製品一部変更のお知らせ

型 番 : ML-850-HAX
ML-850-VAX
ML-860-HAX
ML-860-VAX
及び上記を基本とする特注品を含みます

サトハツ株式会社
代表取締役社長 佐藤俊雄

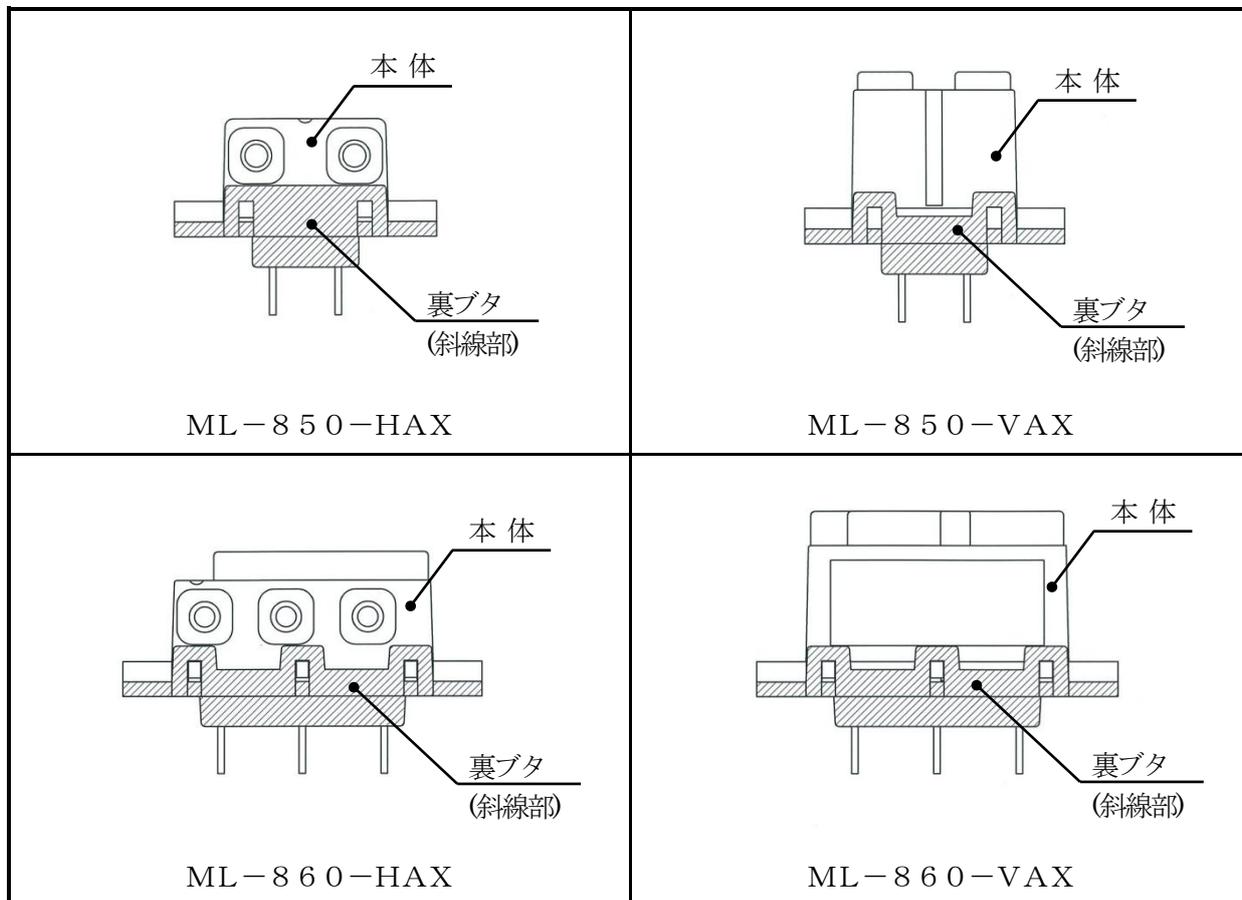
2) 変更内容：裏ブタ（下図参照）の材質変更

変更前	変更後
材 質	P P E	P B T (G F) (本体と同じ材質に統一)
UL難燃グレード	9 4 V - 0	9 4 V - 0

■変更前の裏ブタの色調は本体より若干濃いグレーとなっておりますが、変更後は本体と同じ色調（グレー）になります。

■ML-850-HAX及びML-850-VAXは変更後もUL/C-UL規格品、TÜV規格品PSE品となっております。

3) 変更の理由：材料が廃番となった為

4) 実施の時期：2012年11月頃、弊社生産分より順次
(受注状況の変動により多少前後する場合がございます。)
